# RUE

## VARIANTE N. 7/2020

### RELAZIONE ILLUSTRATIVA NORMATIVA (stralci) ELABORATI CARTOGRAFICI (stralci)

- ARGOMENTO N.1: Modifica art.25 – Ambiti urbani consolidati assoggettati a Programma di Recupero Urbano (AUC-C), ridefinizione dell'assetto urbanistico e della disciplina d'intervento dell'area dismessa denominata "Ex Frigo" a San.Venanzio di Galliera – SCHEDA D'INTERVENTO N.7;

## STRALCIO SCHEDA 7 ALL.4 DEL RUE - STATO VIGENTE

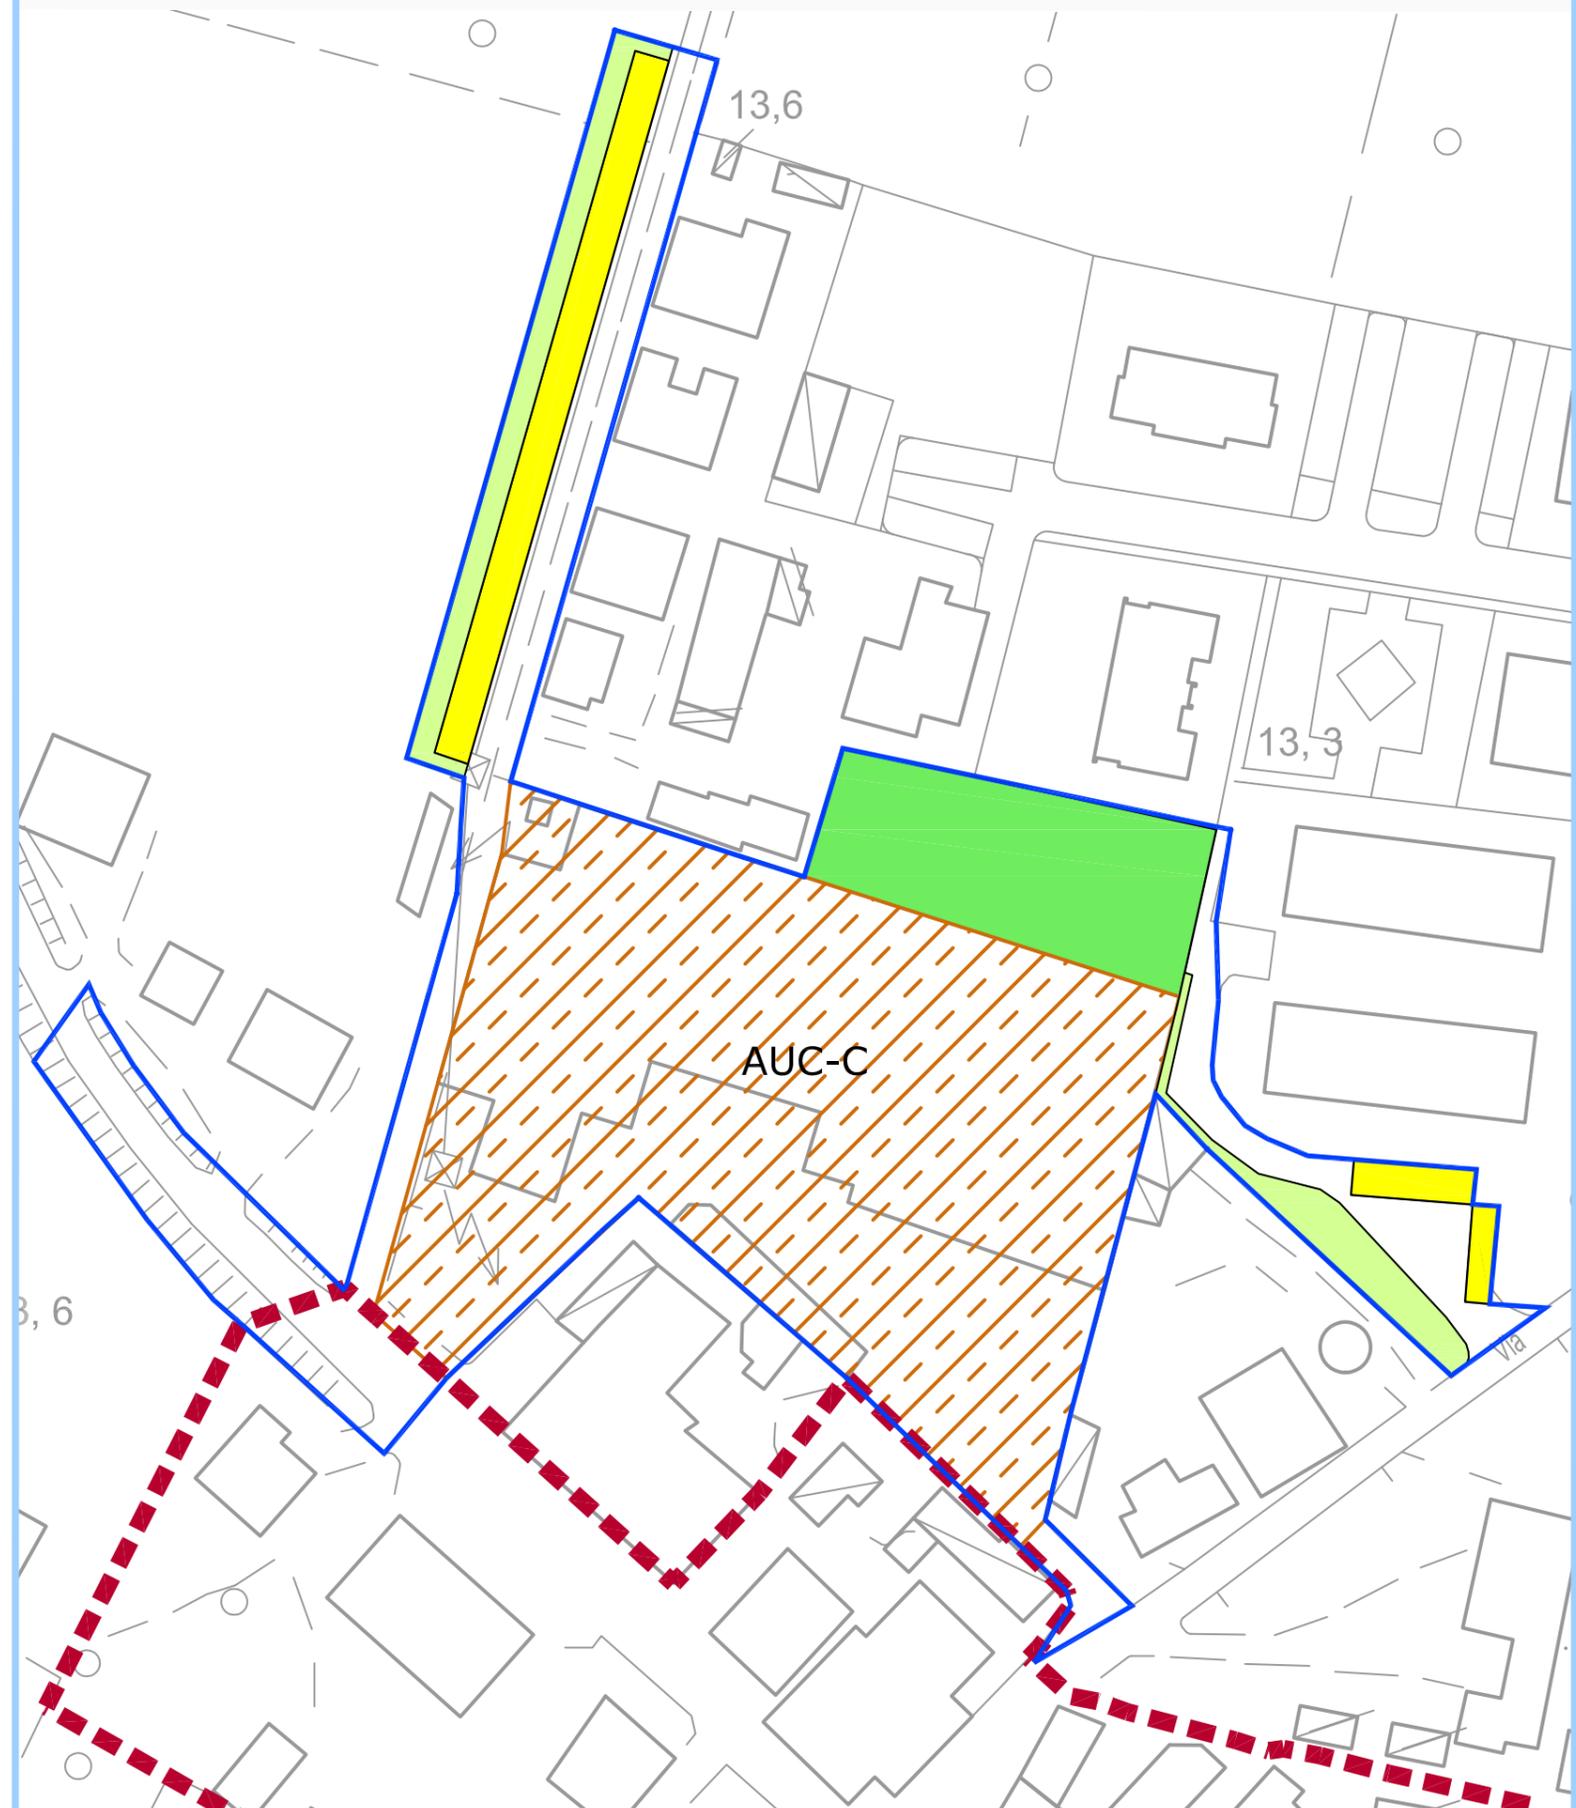
La seconda modifica riguarda la parte grafica e normativa della Scheda 7 dell’allegato 4 che disciplina l’area Ex Frigo. L’area attualmente ha una Superficie Fondiaria di **7.903 mq** censita catastalmente al Fg.40 Map. 263, 264, 266, 670 e 676, una quota di Superficie Utile ammessa di **3.951,50 mq** ed una perimetrazione che coinvolge parte di ambito in corso di attuazione (AUC-B) a nord-est e già completamente realizzato, al cui interno è già presente una quota di dotazioni pubbliche a verde di circa **1.185 mq**, verde ecologico per circa **280 mq** e parcheggi per circa **138 mq**, che il Comune ha già acquisito al proprio patrimonio. Ovviamente l’Amministrazione non ha alcuna intenzione di eliminare o convertire tale quota di dotazioni, già a servizio delle abitazioni del Piano particolareggiato realizzato ma, nel confermarla, ritiene che debba essere stralciata dalla perimetrazione della scheda 7, al fine di ritrovare una maggiore coerenza tra scheda d’intervento e contesto. Pertanto, solamente in questo punto, la perimetrazione della scheda subisce una riduzione.

Nella parte a sud-est, il perimetro del piano si allarga lungo via Maccaferri per circa 50 m senza prevedere alcuna particolare azione di recupero e pertanto si decide di stralciarlo e allinearli al centro abitato e comunque sul confine di proprietà.

Nella parte nord-ovest, lungo la via San.Tommaso il PRU prevedeva la realizzazione di dotazioni a parcheggi e verde ecologico. La considerazione che i nuovi parcheggi, per una quota di circa **516 mq** e di verde ecologico di circa **403 mq**, verrebbero realizzati in una zona lontana dal centro abitato e comunque afferente ad una diversa proprietà rispetto allo stabile dismesso, ha spinto l’amministrazione a prevedere tale quota all’interno dell’area dell’Ex Frigo, legando maggiormente la realizzazione dei parcheggi all’intervento di riqualificazione, mantenendo così l’obbligo perequativo, il quale tuttavia viene ridotto in misura proporzionale alla riduzione della Superficie Fondiaria e della edificabilità massima realizzabile.

Rimane tuttavia la necessità dell’Amministrazione di intervenire con la riqualificazione dei sottoservizi, illuminazione e manto stradale del tratto di via San Tommaso già inserito nel PRU. Pertanto il perimetro individuato nella scheda si riduce togliendo solamente la parte dedicata ai parcheggi e al verde ecologico, che verrà trasferito all’interno dell’Ex Frigo, con la possibilità di accesso dalla via Maccaferri e/o da via San Tommaso.

Conseguentemente alla modifica del perimetro, confermando per la nuova scheda un indice fondiario di  $U_f=0,5$  mq/mq ed una conseguente Superficie Fondiaria privata di **6.673 mq** data dalle particelle catastali Fg.40 Map. 263, 264, 265, 266, si ammette una Superficie Utile massima di **3.336,5 mq**. Si introduce anche la possibilità, già prevista nell’art. 25 parte 1 comma 4 del RUE, di attuare la riqualificazione tramite intervento diretto (Pdc convenzionato) prevedendo nella convenzione la possibilità di precisare l’edificazione sfruttata rispetto alla massima consentita. L’eventuale edificabilità non utilizzata, potrà essere sfruttata in

Di conseguenza il parcheggio e il verde prima previsti lungo la via San Tommaso, saranno da realizzare all'interno del nuovo perimetro dell'area, per una quota proporzionalmente ridotta di: verde ecologico pari a circa **340 mq** e di parcheggi pari a circa **436 mq** con la possibilità di accesso dalla via Maccaferri e/o da via San Tommaso.

Programma di Recupero Urbano	Scheda d'intervento di PRG Zona B3.15	Riqualificazione urbana: riassetto della viabilità e riuso contenitori ad industriale dismessi Ex Frigo
Scheda n° 7	Nel RUE: Ambito AUC-C e dotazioni urbanistiche	
Località	S. Venanzio	
Superficie Fondiaria	7.903 <del>6.673</del> mq (Foglio 40, Mapp. 263, 264, 265, 266, 670 e 676)	
Via	Via Maccaferri, Via San Tommaso e Via Risorgimento	
Usi ammessi	UA1, UA2, UC1, UC3, UC12/A, UC14, UC18, UC19, UC22/A, UC22/B, UC24, <del>oltre a quelli definiti all'Art. 25</del>	
Indice di utilizzazione fondiaria	Uf = 0,50 mq/mq Modalità di attuazione: intervento diretto mediante permesso di costruire convenzionato. Nella convenzione potrà essere precisata l'edificabilità sfruttata rispetto alla massima consentita. L'eventuale edificabilità non utilizzata, potrà essere sfruttata in altro lotto da concordare con l'amministrazione Comunale, ed in conformità alla pianificazione urbanistica vigente.

Superficie Utile ammessa	3.365,50 mq	
Numero di piani	Piano terra + 2	
Dotazioni urbanistiche	P1 = vedi art. 33 34 in relazione alle funzioni previste P3 = vedi art. 33 34 in relazione alle funzioni previste V1 = verde pubblico: - per le funzioni residenziali 15 mq/28 mq di SU - per le funzioni terz/direzionali 60 mq/100 mq di SU Per il verde V1 è possibile la monetizzazione	
Verde permeabile	Vedi indicazioni preliminari in Tav. E del RUE approvato 10% della Sf	
Modalità d'intervento	NC Nuova Costruzione D Demolizione <del>RI Ricostruzione</del> RU ristrutturazione urbanistica RE ristrutturazione edilizia CD cambio d'uso	
Oneri e parametri progettuali	<ul style="list-style-type: none"> <li>Realizzazione di piano di investigazione iniziale sul sito, con riguardo al sottosuolo e la falda, secondo le disposizioni contenute nel Titolo IV D.Lgs 3.04.2006, n. 152, in relazione a possibili stati di contaminazione del sito medesimo;</li> <li>Realizzazione all'interno dell'area fondiaria di una quota di verde ecologico pari a circa 340 mq e di parcheggi pubblici di circa 436 mq. Il parcheggio dovrà essere accessibile da via Maccaferri e/o da via San Tommaso, in accordo con l'amministrazione;</li> <li>Riqualificazione di via San Tommaso (per la parte perimetrata in blu), consistente in rifacimento illuminazione, rifacimento manto stradale, adeguamento fognatura e sotto-servizi, segnaletica orizzontale e verticale;</li> <li>Riqualificazione dell'ingresso su via Risorgimento in accordo con l'Amministrazione;</li> <li>Intervento diretto previa elaborazione di un Progetto Unitario (art. 17.1 del RUE) con sottoscrizione di Convenzione urbanistica.</li> <li>Realizzazione di sistemi porticati privati di uso pubblico lungo i fronti strada ed i percorsi pedonali (vedi indicazioni preliminari in Tav. E del PRU approvato);</li> <li>Realizzazione della quota di parcheggi privati previsti in porzione interrata del complesso nel caso di DR;</li> <li>Realizzazione con risorse private di lavori di arredo urbano limitatamente a parcheggi, marciapiedi e viabilità all'interno dell'area individuata (vedi indicazioni preliminari in Tav. E del PRU approvato);</li> <li>Realizzazione di standard di dotazione territoriale come indicato nelle indicazioni preliminari in Tav. E del PRU approvato.</li> <li>Nel caso in cui il Programma di riqualificazione previsto nella presente scheda venga attuato prima dell'inserimento in POC dell'Ambito 2, rimane a carico del presente intervento, l'acquisizione e la realizzazione del parcheggio individuato lungo la via San Tommaso.</li> </ul>
